UNIVERSIDAD TECNOLÓGICA DE PEREIRA

ADENDO No. 3 LICITACIÓN PÚBLICA No. 24

“CONSTRUCCIÓN DEL BLOQUE SUR DEL MÓDULO INTERDISCIPLINARIO DE LA UNIVERSIDAD TECNOLÓGICA DE PEREIRA”

**DETALLE DE ANCLAJE PARA FIJACIÓN DEL
PERFIL EN EL MIEMBRO DE CONCRETO
REFORZADO.**

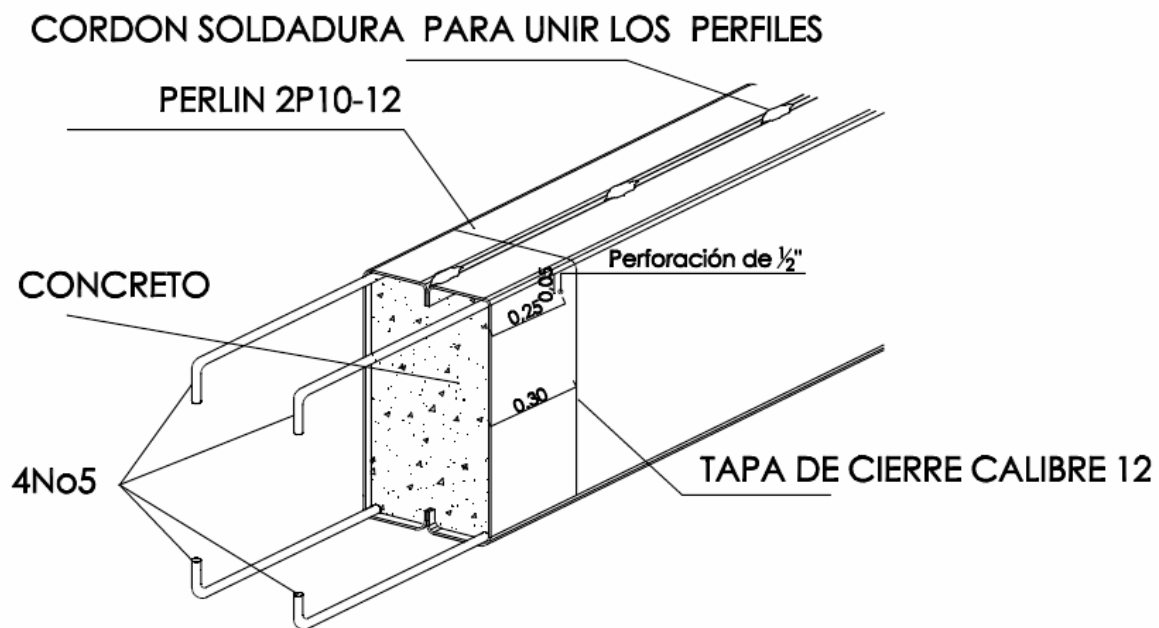
5. Para el ítem 3,08 Placa aérea en concreto $e = 0,1$ m, 24.5 Mpa con lámina colaborante, incluye malla electrosoldada $0,15 \times 0,15$ m $D = 6$ mm $A_s = 1,8$ cm², y estructura metálica. m², solicitamos amablemente una explicación gráfica para la nota que dice "En el "PROCESO CONSTRUCTIVO" se debe hacer una perforación de $D = 1/2$ " a los perlines, localizada a 0.25 Mt del borde del perlin y a 0.05 Mt de la cara superior del mismo necesaria para realizar inspección de los elementos y verificar si el concreto quedó bien vibrado." No logramos entender el texto.

El sistema de columnas y columnetas consiste en un amarre sismorresistente que sostiene el muro aislándolo de la estructura principal y evitando que en un evento sísmico los muros sufran grandes roturas al estar adosados a la estructura principal, la cual generalmente es menos rígida que los muros de mampostería.

Teniendo en cuenta lo anterior se deben dejar los hierros de amarre sobre las placas de piso o en su defecto realizar los anclajes posteriormente, en todo caso el procedimiento a utilizar debe ser elegido por el proponente y considerado dentro de sus análisis; en la parte superior los hierros no irán anclados sino pivotados.
